改善箇所説明図

リヤビューカメラ

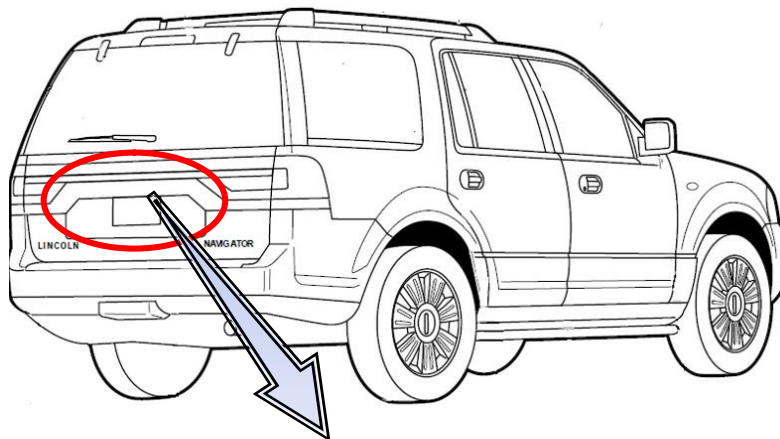
基準不適合発生箇所

リヤビューカメラにおいて、製造工程が不適切なため端子がカメラ内部のプリント基板に正しくはんだ付けされておらず、接触不良となっているものがある。そのため、通電性が不十分となり断続的に映像が映らなくなり、後退時に衝突するおそれがある。

全車両、リヤビューカメラを良品に交換する。

識別：右フロントドアのドアストライカー上側ボルトに黄色ペイントを塗布する。
